**Avis délibéré de la mission régionale d'autorité  
environnementale relatif au projet de modification n° 3  
du plan local d'urbanisme (PLU) de la commune de Saint-  
Gervais-les-Bains (74)**

Avis n° 2020-ARA-AUPP-988

Figure 3 : localisation des zones humides de l'OAP UTN et en aval (sources Dossier, DatARA et Geoportail)

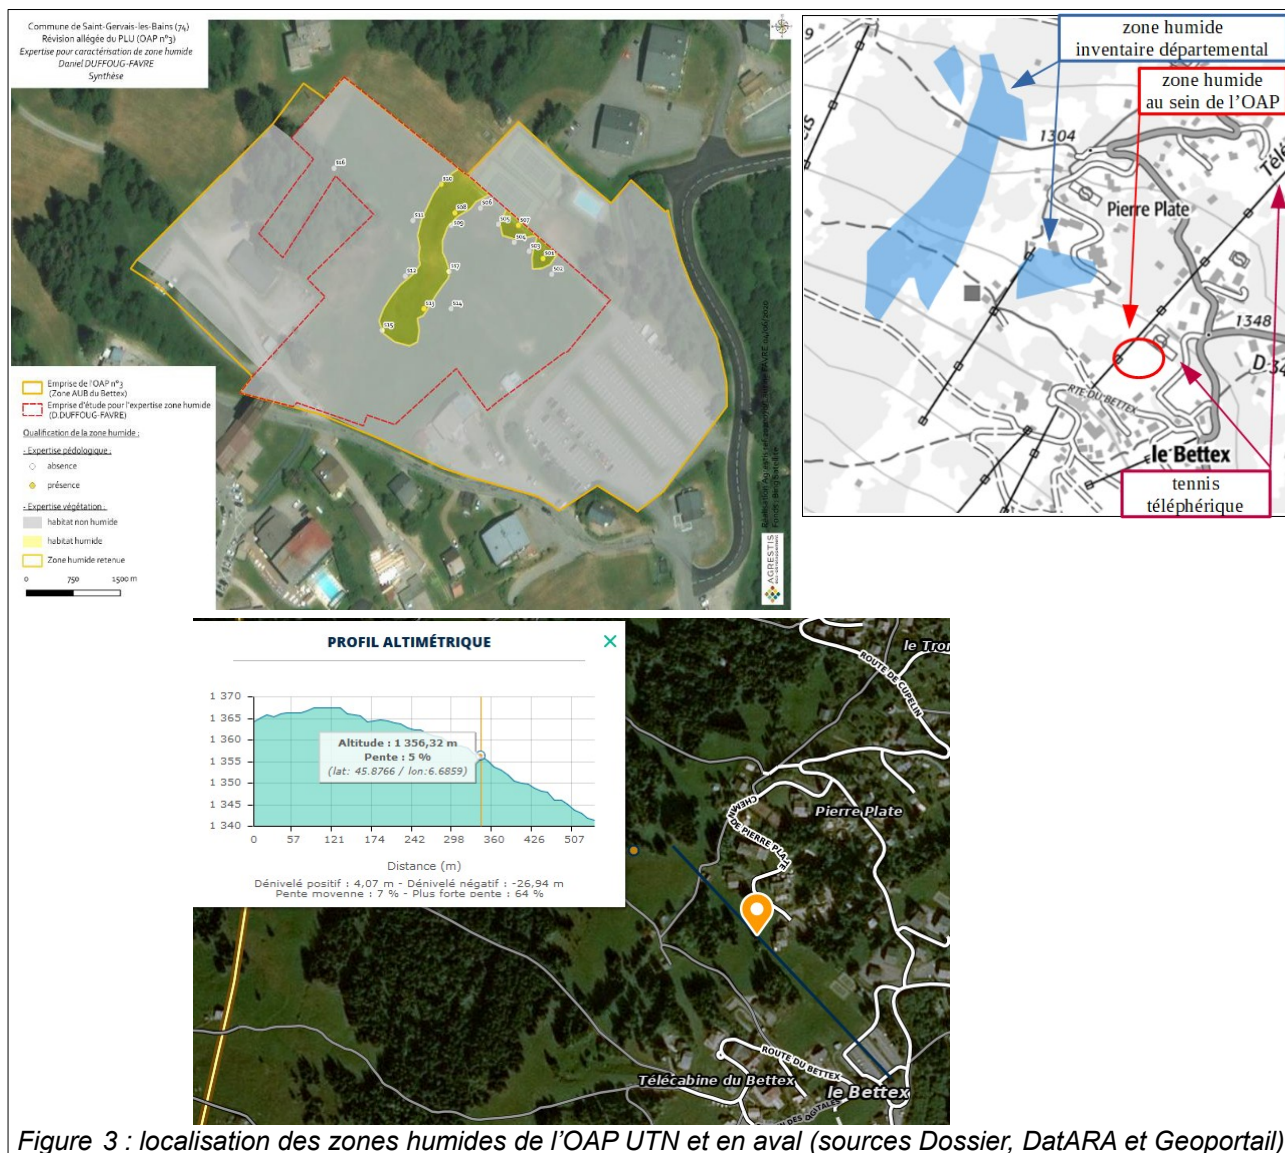
Le RP2 mérite d'être complété par des cartes<sup>9</sup> pour localiser ces trois zones humides ainsi que la zone humide principale « *Pierre Plate Ouest / le Bettex Nord-Nord-Est* » (74ASTERS2428) comme indiqué sur la figure 3 ainsi que leur sous-bassin versant d'alimentation respectif et ce, d'autant plus que cette dernière zone humide est située en contre-bas de l'OAP, afin de mieux caractériser le fonctionnement de l'hydrosystème et le cas échéant l'absence de lien hydraulique. Il mérite également d'être complété pour préciser les fonctions de la zone humide principale, d'autant plus que celle-ci doit être détruite et faire l'objet d'une mesure de compensation.

- **préciser les fonctions d'une zone humide et établir l'absence de lien hydraulique avec la zone humide « *Pierre Plate Ouest / le Bettex Nord-Nord-Est* » ;**
- **rappeler les engagements d'atteindre l'objectif « *zéro artificialisation nette* » des sols et la neutralité carbone à l'horizon 2050 et actualiser la priorisation des enjeux (faible, modéré, fort) ;**
- **d'analyser le parc des logements touristiques et les perspectives d'évolution.**

Figure 6 : superficie de la zone d'évitement et de compensation (source : Géoportail)

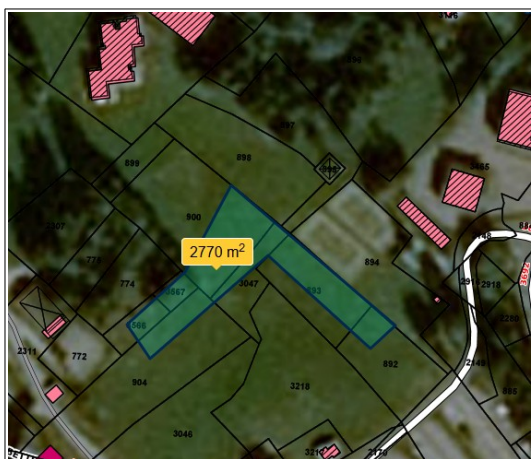
Le RP2 mentionne des mesures d'évitement et de compensation. Il précise que la zone humide située le long des courts de tennis et dans la bande inconstructible sous la remontée mécanique est évitée sur une superficie de 760 m<sup>2</sup> et que le reste de la zone humide, détruite sur une superficie de 1 038 m<sup>2</sup>, doit faire « l'objet d'une compensation in situ, au niveau des espaces ouverts à dominante naturelle de l'OAP destinés notamment aux équipements sportifs ou de loisirs de plein air », qui sera précisée dans un dossier de déclaration de loi sur l'eau<sup>20</sup>.

Du point de vue quantitatif, le projet d'évolution du PLU détruit près de 60 % de la zone humide et induit une compensation de l'ordre de 2 076 m<sup>2</sup> en application du taux de compensation de 200 % du Sdage..

Du point de vue qualitatif, il est indiqué que la zone humide compensatoire projetée sur ce terrain, qui ne comprend actuellement aucun habitat naturel humide et pour lequel les sondages pédologiques, référencés S11 et S12, se sont révélés infructueux, a vocation à être alimentée par un dispositif de collecte et de rejet des eaux pluviales<sup>21</sup>. Le RP2 mérite d'être complété pour garantir que le terrain affecté à la zone de compensation présente une équivalence fonctionnelle avec la zone humide détruite et que son affectation à une zone de réalisation d'équipements sportifs, de loisir ou de plein air qui a vocation à être piétinée, en tout ou partie, n'est pas susceptible de porter atteinte à cette zone humide.

Figure 5 : schéma d'aménagement de l'OAP (source : OAP p.6)

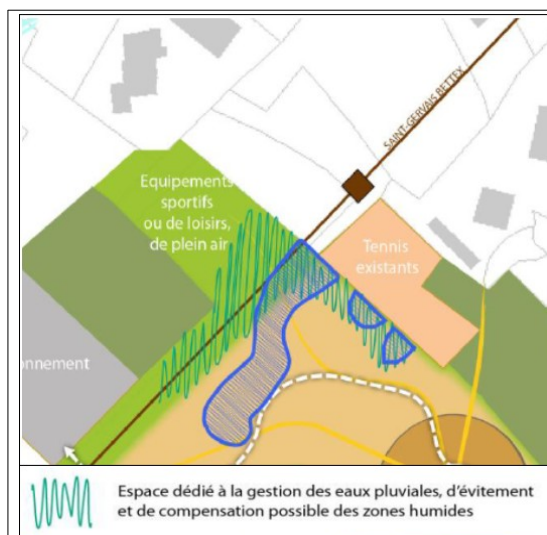
21 RP2 p. 14 et OAP p. 4. Il apparaît que l'alimentation en eau de la zone humide évitée et de la zone humide compensatoire ne pourra pas se faire naturellement dans la mesure où un ou plusieurs niveaux de parcs de stationnement en sous-sol sont prévus, situés au niveau de l'espace technique situé sous la gare de la télécabine et sous les nouveaux immeubles, pour répondre aux besoins propres des constructions nouvelles, à ceux des visiteurs et « en remplacement du parking public actuel » (OAP p. 4 et légende p. 6).
